OZNÁMENÍ ZMĚNY OPŽP 2014+ PO5		číslo OZ: 50	
Zhotovitel:	„Olšanská 4 – OHLA ŽS & EDIKT“		
Investor:	Zařízení služeb pro Ministerstvo vnitra	Datum: 11.09.2023	
Název akce: UV955/2016 Snížení energetické náročnosti objektu Olšanská č.p. 1951/4, Praha 3 <u>Číslo akce EDS/SMVS: 114V51400-9002 (SO 1)</u>			
Způsob odeslání / předání datum:		poštou ☐	e-mailem ☒
		faxem ☐	osobně ☐
Odkazy na	specifikaci:		
	na výkresy:		
	na rozpočtové podklady:	Rozpočet Zhotovitele (Příloha č. 1)	
	na jinou část smlouvy:		
Předmět změny: Změna dveří DE03, DE05, DE06			
Popis a zdůvodnění změny: Během stavby bylo rozhodnuto o zrušení zásobovacích dveří DE03. Pro zásobování je dostačující stávající počet. U dveří DE05 a DE06 musí dojít k rozšíření stavebního otvoru a zvětšení rozměru dveří a to z důvodu nemožnosti nastěhování traf do trafostanice.			
Vliv na termín: NE			
Vliv na výkresovou dokumentaci: Bude zakresleno do DSPS

ZMĚNOVÝ LIST OPŽP 2014+PO5		číslo ZL: 50
Zhotovitel:	„Olšanská 4 – OHLA ŽS & EDIKT“	
Změnový list vystavil:	Zhotovitel	
Datum:	11.09.2023	
Podepsaní zmocněnci potvrzují v souladu se Smlouvou o dílo tuto změnu rozsahu díla: Předmět změny: Změna dveří DE03, DE05, DE06 Popis a zdůvodněn

NÁZEV
Drenáž
Půdorys 2.PP

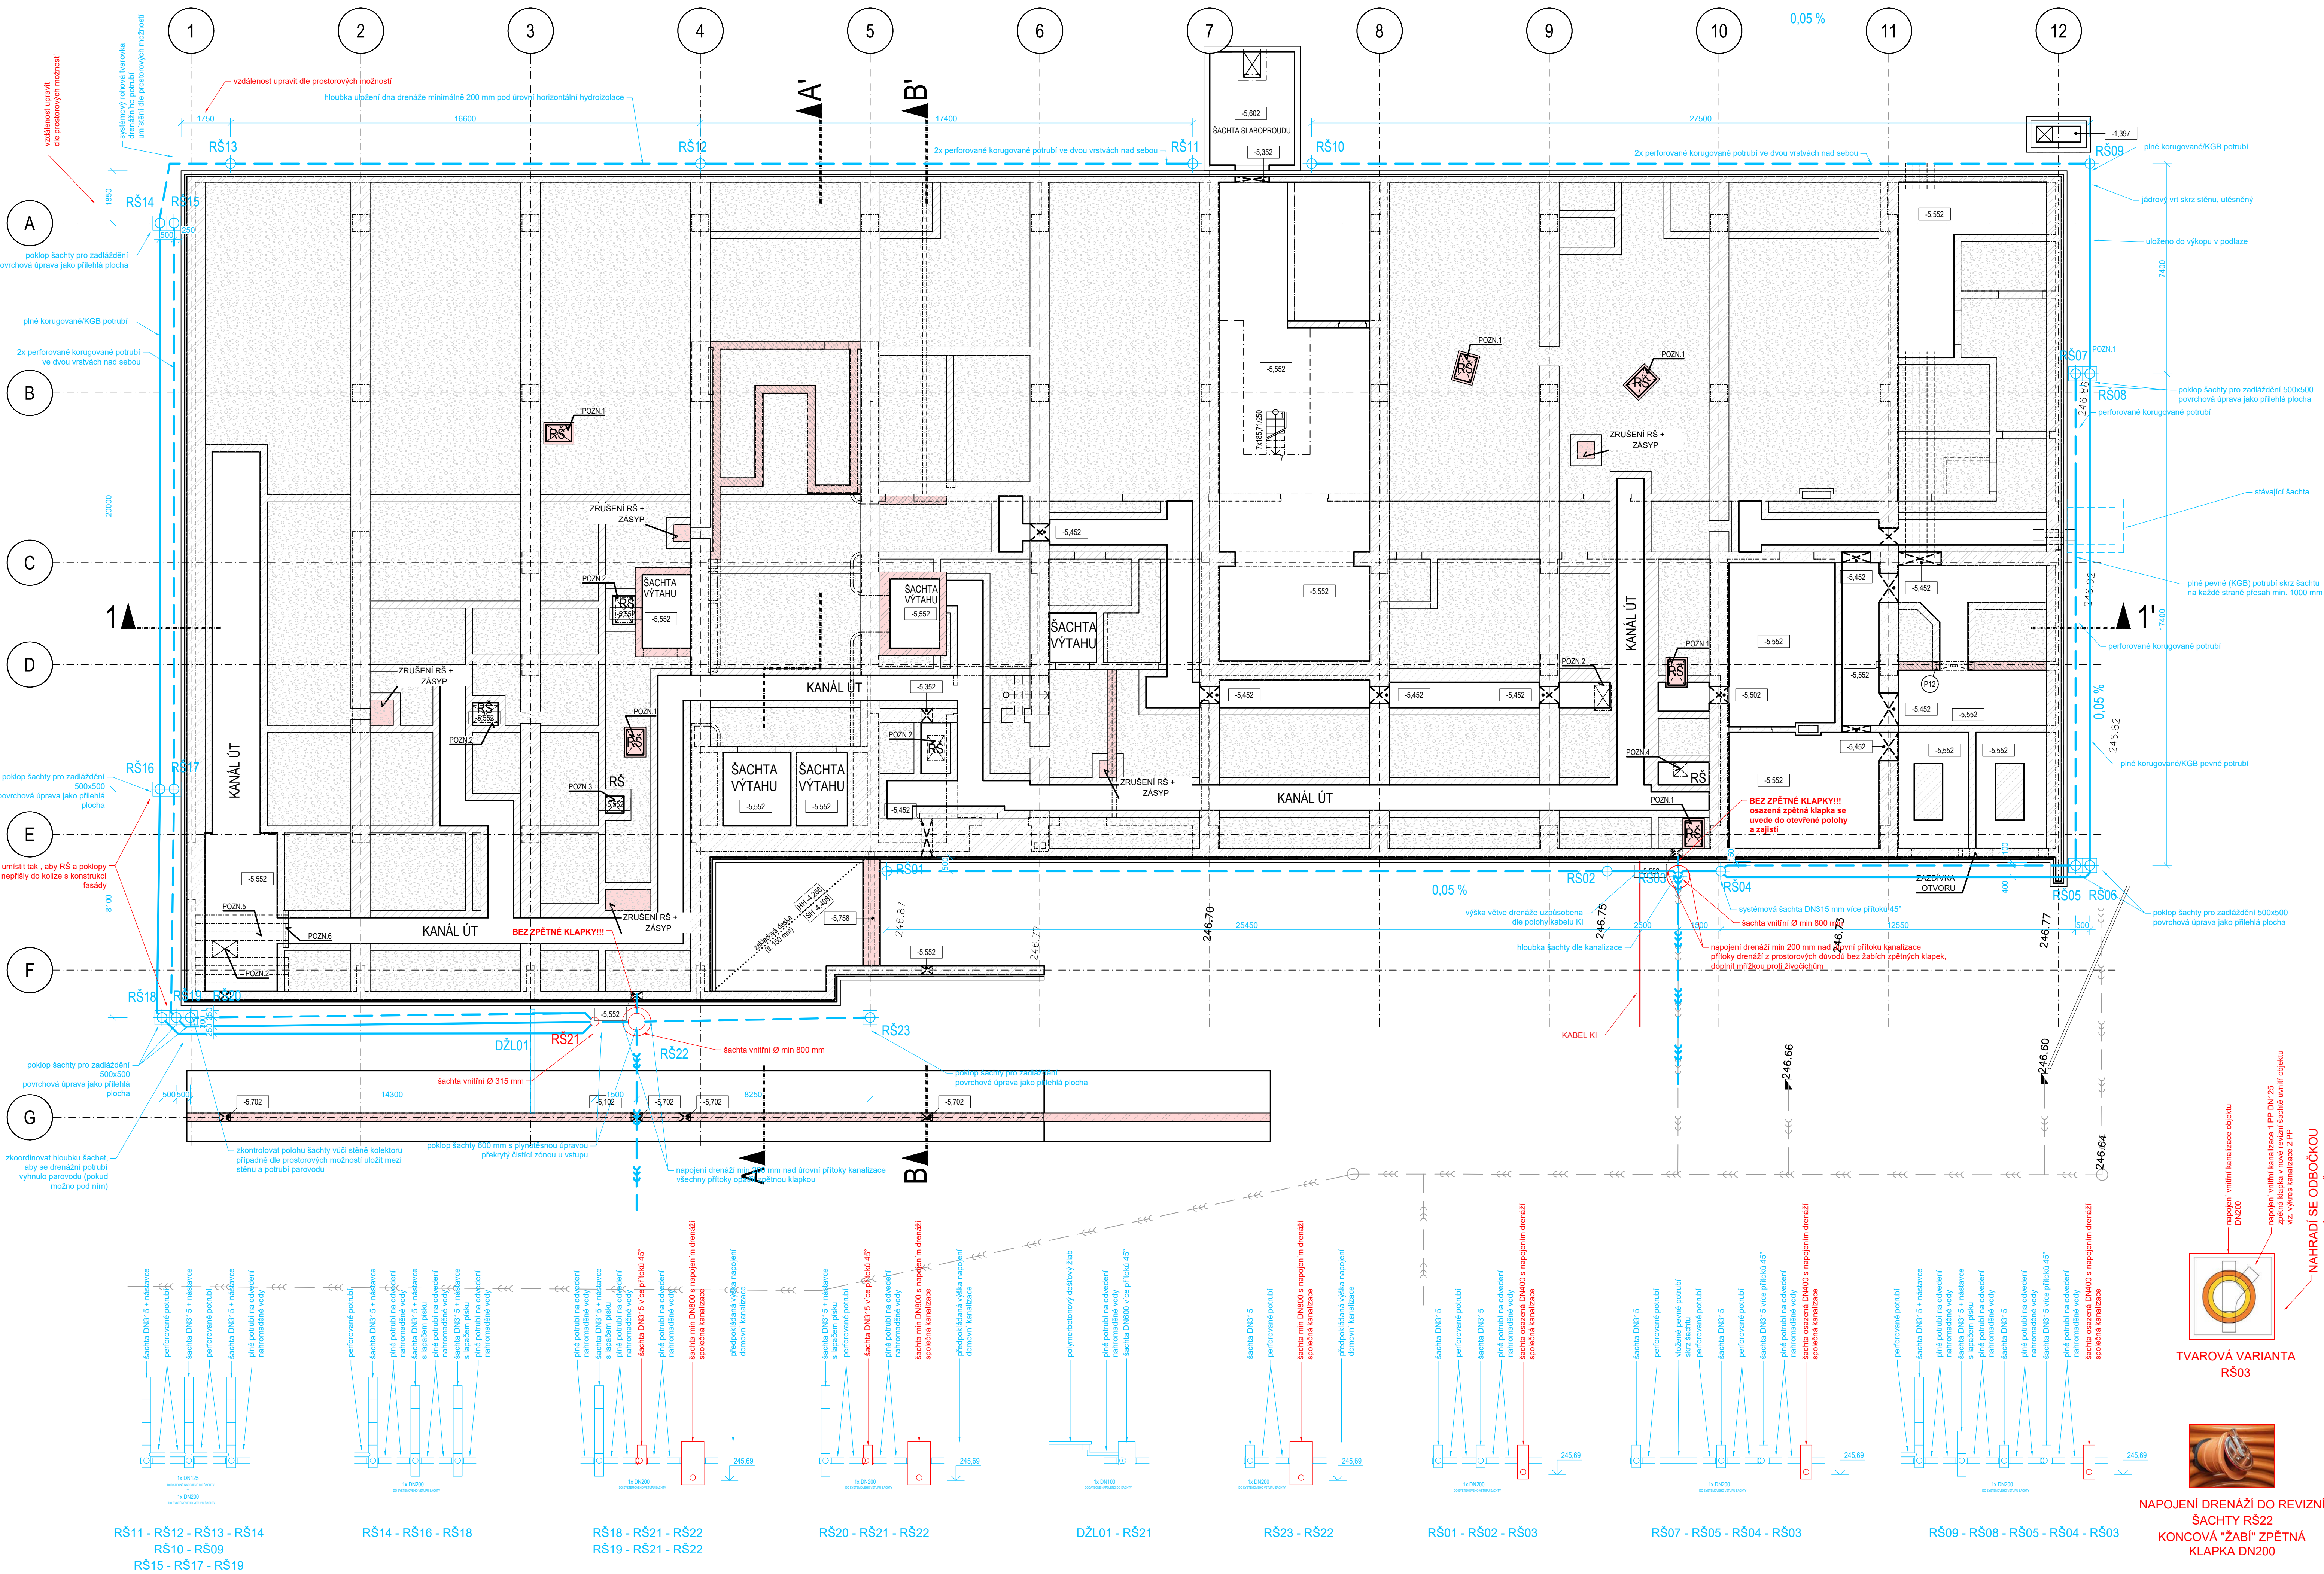
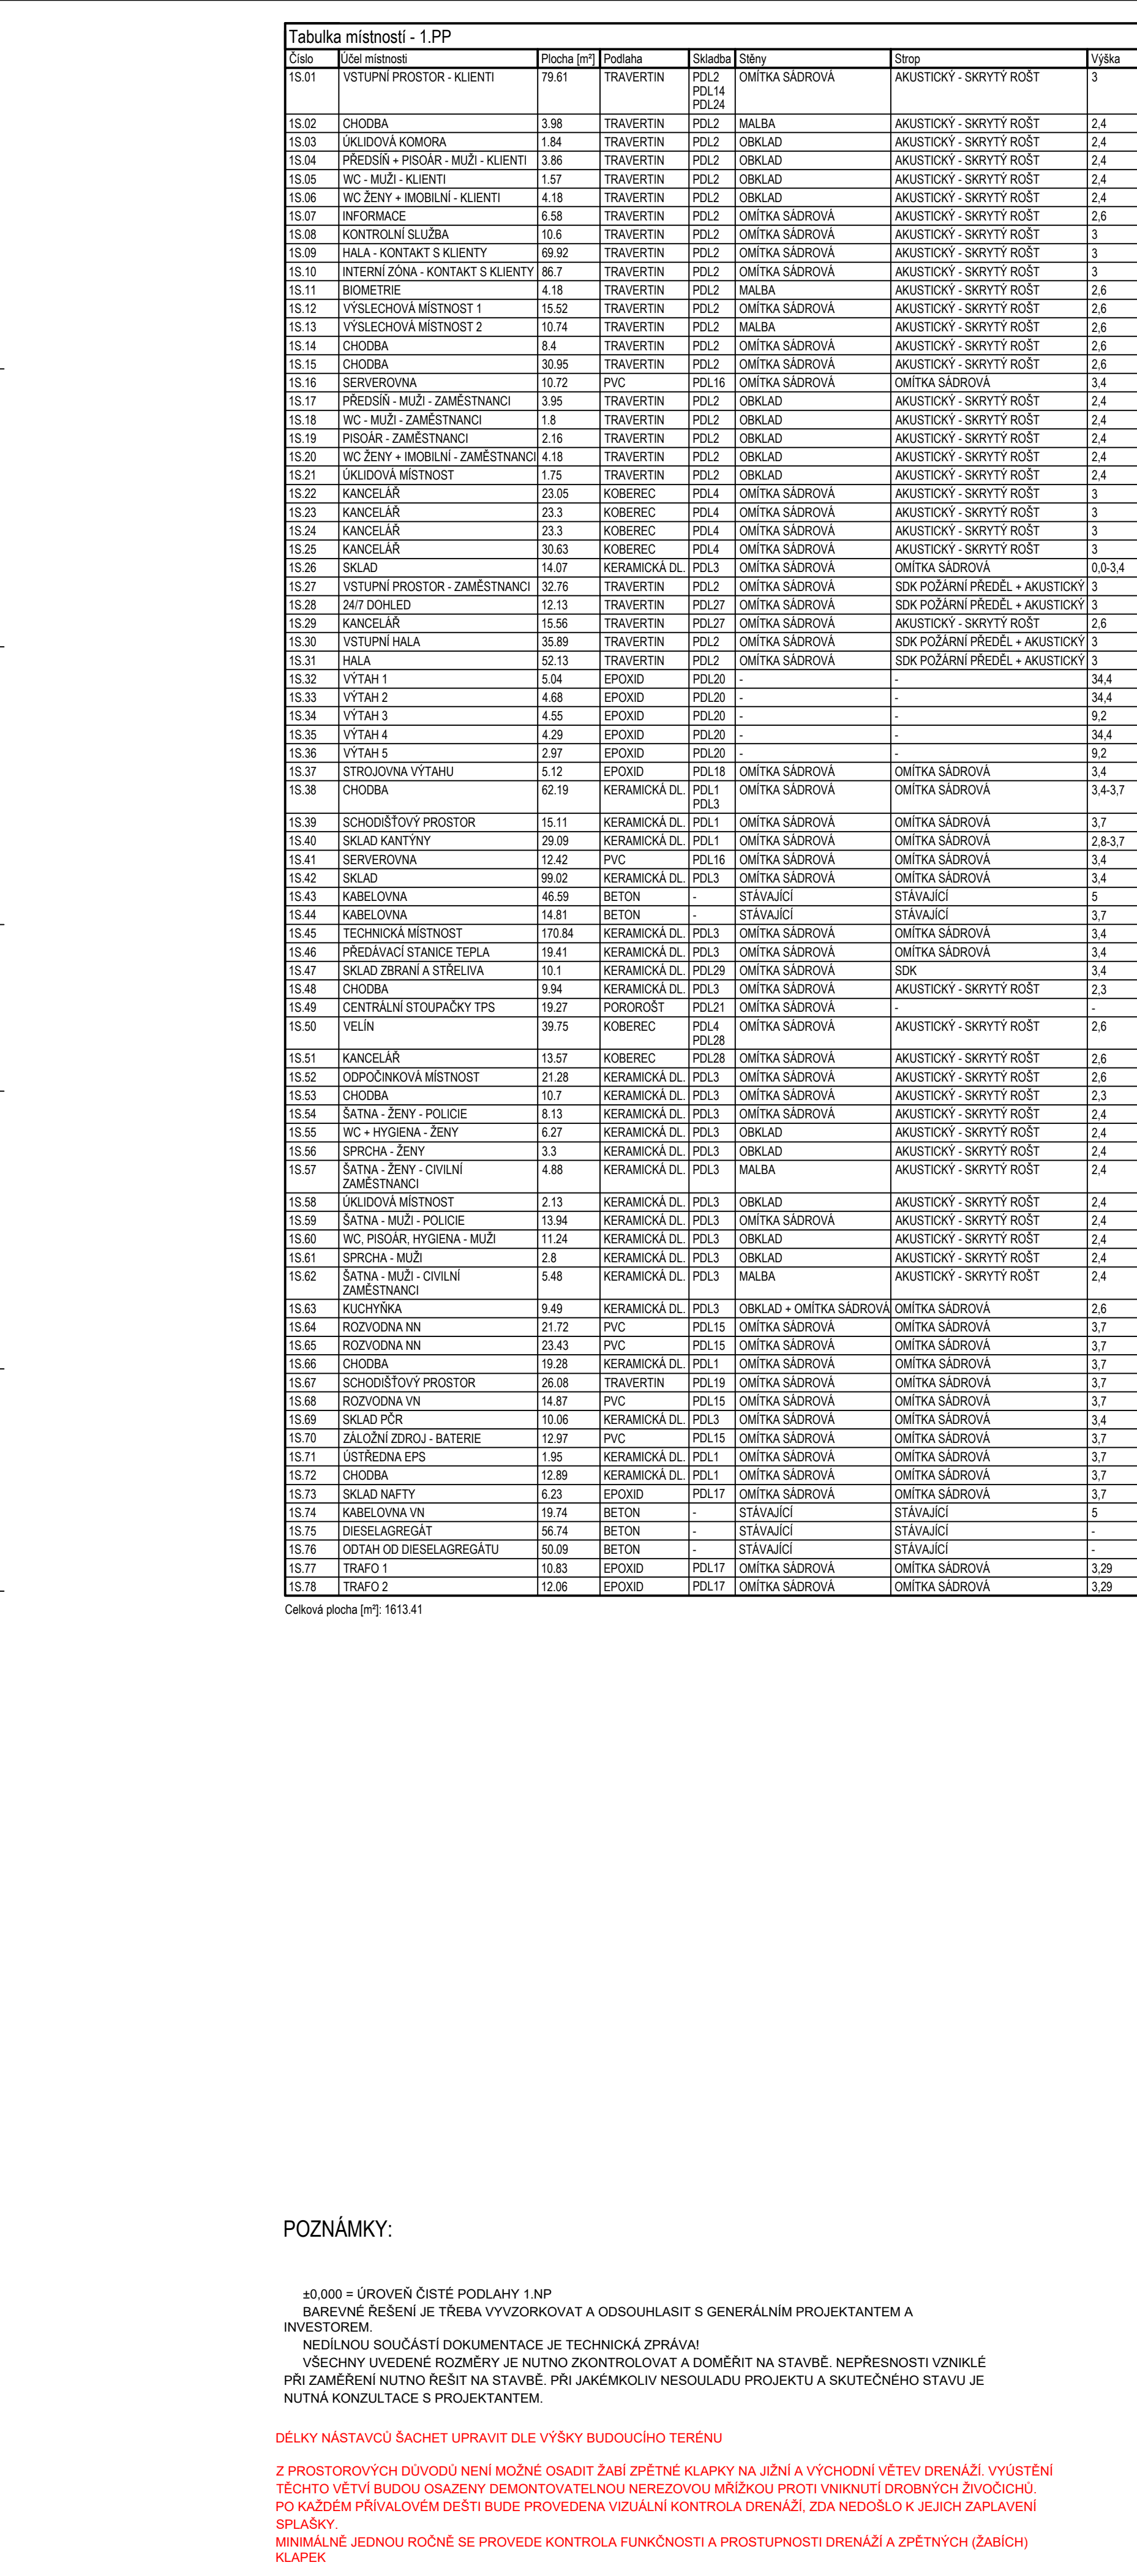
Vliv na termín: NE				
Vliv na výkresovou dokumentaci: ANO				
Vícepráce 1.940.224,34 Kč Méněpráce 300.728,80 Kč Změna celkem 1.639.495,54 Kč				
Počet připojených listů specifikací:				
Důvod vícepráce / méněpráce:				
Zde jednoznačně uvést vazbu na zákon 134/2016 o zadávání veřejných zakázek. Zvláště pak § 222, změna závazku ze smlouvy na veřejnou zakázku.				
odstavec 4, § 222 ☐	odstavec 5, § 222 ☐	odstavec 6, § 222 ☒	odstavec 7, § 222 ☐	
Oznámení vydává: Zhotovitel

S navrženými změnami souhlasím.

S navrženými změnami souhlasím.
